Wszyscy oferenci

dot. przetargu nieograniczonego na rozbudowę drogi powiatowej nr 4312W na odcinku od ronda w Zagościńcu na połączeniu ul.100-lecia, Podmiejskiej, Szkolnej do ul. Boryny w Helenowie w ramach zadania Rozbudowa drogi powiatowej nr 4312W na odcinku od ronda w Zagościńcu na połączeniu ul.100-lecia, Podmiejskiej, Szkolnej do ul. Boryny w Helenowie

- wiat przystankowa ORION 2005 ST (3 Mod szerokie)

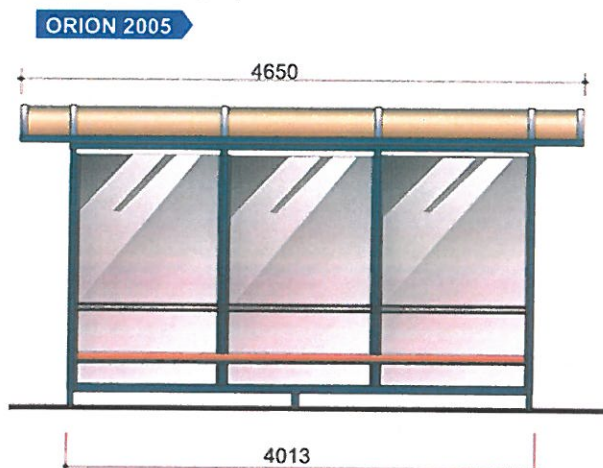
- 1) **Pytanie nr 1:** Prosimy o określenie specyfikacji (wygląd, kolorystyka, wymiary) odnośnie wiat przystankowych przewidzianych do ustawienia na przedmiotowym zadaniu.

Odpowiedź: Wiaty przystankowe powinny spełniać następujące wymagania:

- kolor konstrukcji (z palety real szary) – do uzgodnienia
- kolor konstrukcji dachu czerwony (kolor z palety real 3020)- ściany boczne pełne
- ławka z laminatu na całej długości wiaty
- komplet fundamentów prefabrykowanych

- tabliczka boczna z nazwą przystanku
- kosz na śmieci montowany do wiaty (kolor z palety real 3020)
